公表日付	30/03/2015
書類番号	SUPAIR_2015/03_001
ページ番号	1 / 4

安全警告

対象: ワリビ2およびエヴァジオン2のレスキュー引き出しに関して

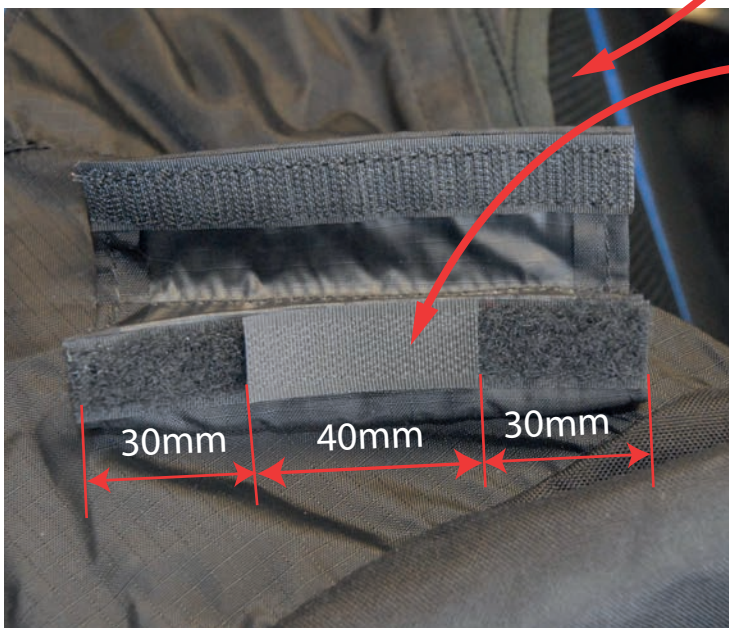
私のハーネスが対象となるのか？

レスキュートグル固定用のベルクロが連続しており、全長に渡って縫い付けられている。

レスキュートグル固定用のベルクロが連続しておらず隙間がある。

シミュレーターにぶら下がった状態からレスキュートグルの引きはがしテストを実施する

引きはがすのに困難がある

問題なく引きはがせる

ベルクロの長さを短くしてください

パラシュートを収納し、安全のため常日頃保守点検を行いフライトを楽しんでください！

ベルクロの長さを短くする方法:

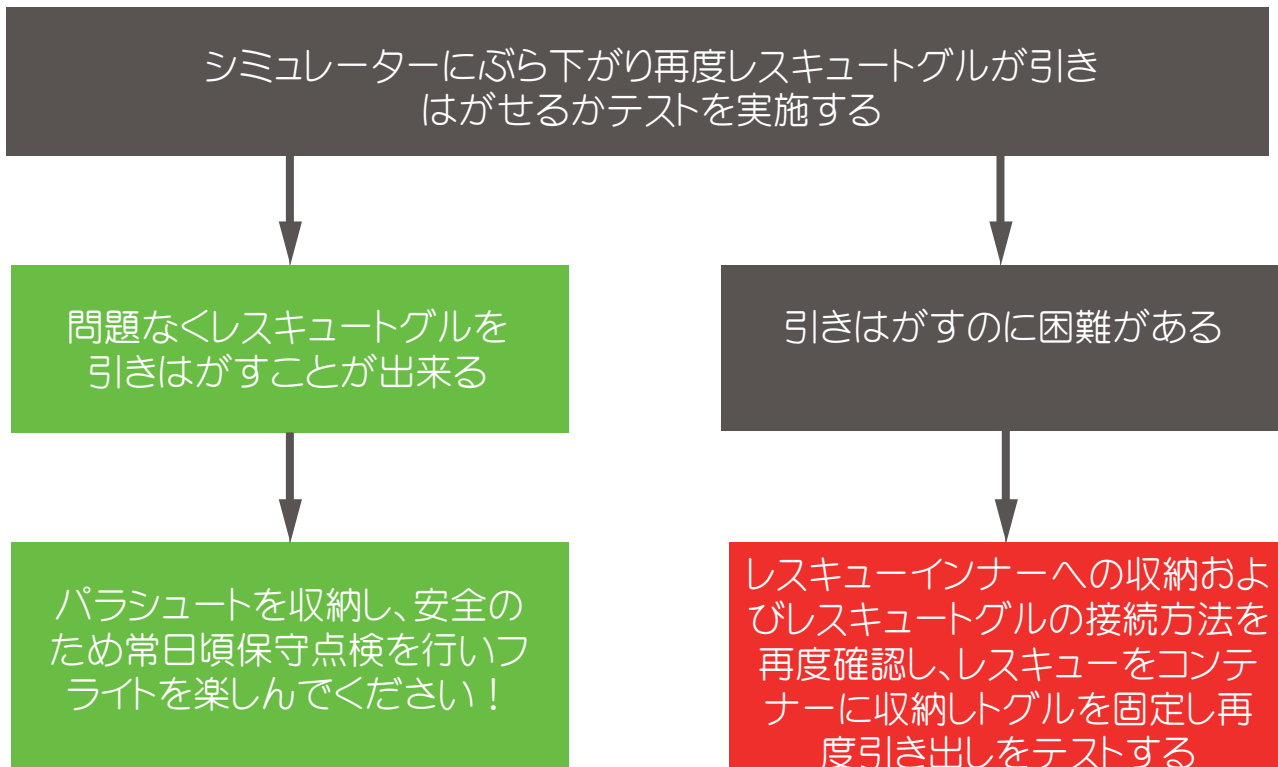
① 元のトグル固定フラップ

トグル固定フラップを開ける:
ベルクロは連続している ②

③ 解決策:

元のメス側のベルクロの中央部に幅16mm長さ4cmのオスのベルクロを張り付ける

こうすることによりベルクロによる接着力が弱められ、レスキュートグルの引きはがしが容易になる
